OVERZICHT
achtertuint A Jacobsstr.
116 & 118 1 : 100

-Aanvulling-

Behorende bij bouwvergunning nr.27/1991

Betreft:
Aansluiting dak-
elementen ter
plaatse van de
woningscheidende
wand.

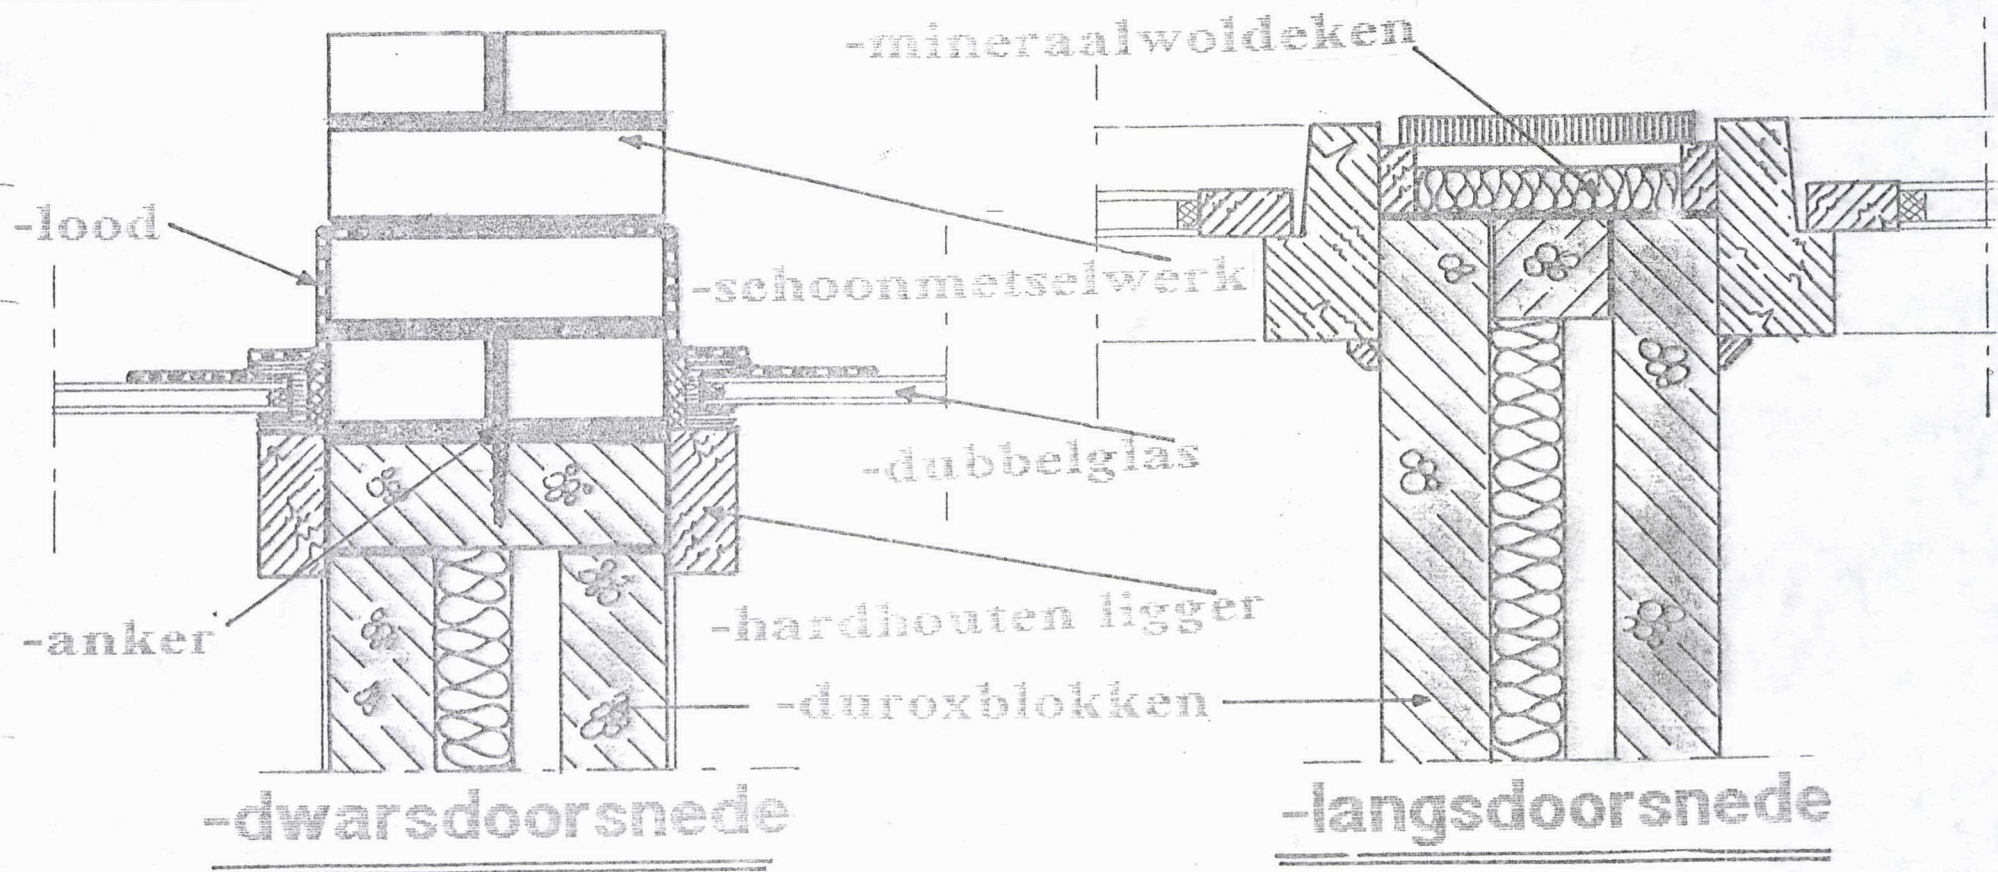
De woningscheidende wand zal worden opgetrokken uit DUROX-blokken van 7cm. dik met een spouw van 8cm. waarin een mineraalwoldeken is aangebracht.

Het bovenste deel van 26cm. hoog zal worden uitgevoerd in baksteen zoals ook al in de bestaande gevel zijn verwerkt. Deze opzet uit baksteen zal 22,5cm door het dakvlak steken. De aansluitingen met de dakconstructie zullen door de aannemer met lood waterdicht worden gemaakt. De kop van de muur zal met een paneel worden afgewerkt gelijk aan de afwerking van de bestaande gevel.

De polycarbonaatplaten in het dakvlak zullen worden vervangen door dubbel glas.
